Caudalímetro de aire por película caliente (HFM)

E38, E39, E46 / con motor M47, M57

Gráfica 1:
versión más reciente del caudalímetro de aire.

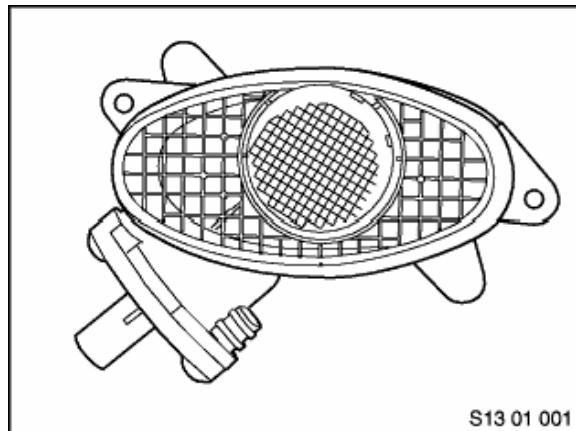
La versión más reciente del caudalímetro de aire, con el número de pieza 13 62 7 787 076, puede reconocerse por la rejilla protectora para expulsar partículas de humedad y de suciedad (gráfica 1).

Esta versión puede incorporarse con efecto retroactivo en todos los vehículos E38, E39 y E46 con motor M57 y en todos los vehículos E39 y E46 con motor M47, si además de la sustitución se programa la versión actual de los datos de la DDE.

Si no se lleva a cabo la programación, la unidad de mando DDE interpreta incorrectamente las señales del caudalímetro de aire, lo cual tiene repercusiones negativas sobre la potencia del motor y las emisiones contaminantes.

Durante la nueva programación de la unidad de mando DDE hay que seguir el procedimiento previsto para la sustitución de unidades de mando, a pesar de que **no se sustituya** la unidad de mando original:
